Avis de l'autorité environnementale sur le projet de création d'une canalisation d'eau potable à Saclay, Orsay et Palaiseau (Essonne)

Le présent avis porte sur l'étude d'impact du projet de création d'une canalisation d'eau potable à Saclay, Orsay et Palaiseau (Essonne), présentée par le Syndicat des eaux d'Île-de-France (SEDIF).

Le projet vise à sécuriser l'alimentation des projets d'aménagement en cours sur le secteur Paris-Saclay. Il prévoit la mise en place d'une canalisation d'un diamètre de 600 mm sur 9 890 m le long des voiries existantes. Les travaux doivent durer 34 mois sur la période 2017-2020.

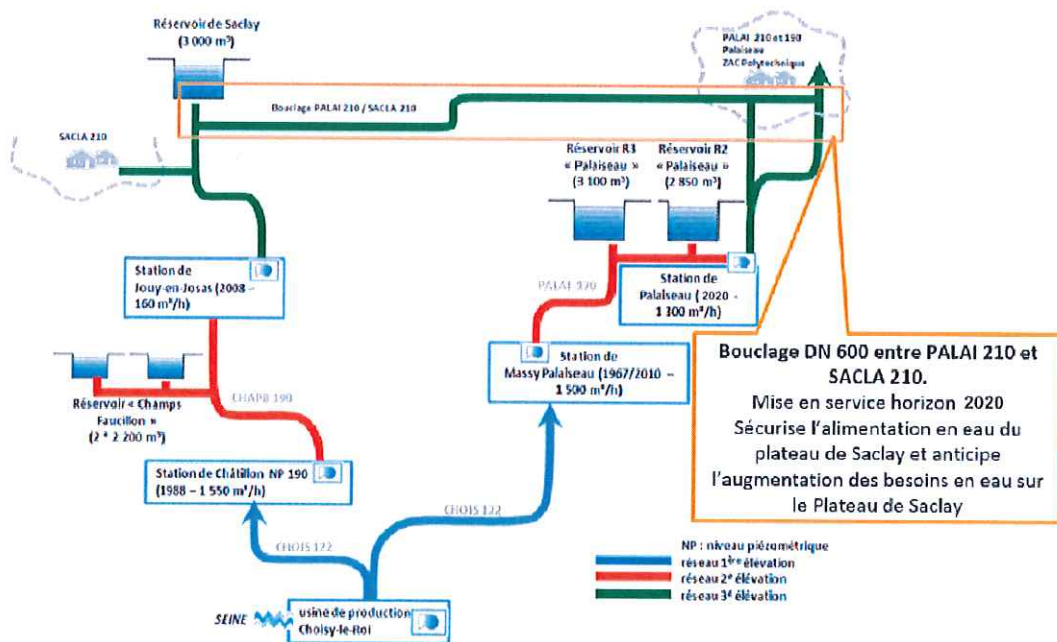
Le chapitre « Autres réseaux » (pages 140-141) mériterait d'être développé et précisé. L'autorité environnementale indique notamment que deux liaisons souterraines à 225 kV doivent être créées afin de relier le nouveau poste électrique « Saclay » à ceux existants de Villeras et de Saint-Aubin. Celles-ci ont notamment fait l'objet d'un dossier de Déclaration d'utilité publique (DUP), mis à la consultation du public, en application de l'article L.323-3 du Code de l'énergie et qui devrait être signé prochainement. Or, le tracé de la canalisation croise et suit celui de la liaison électrique Saclay – Saint-Aubin au droit de la piste cyclable longeant la RN 118. L'autorité environnementale invite donc le pétitionnaire à considérer RTE parmi la liste des « maîtres d'ouvrage et responsables de projet intéressant le tracé de la canalisation » (page 21).

L'autorité environnementale recommande de compléter l'étude d'impact pour prendre en compte le projet de liaison électrique souterraine entre les postes Saclay et Saint-Aubin. La faisabilité et les conséquences du croisement des réseaux doivent être analysées.
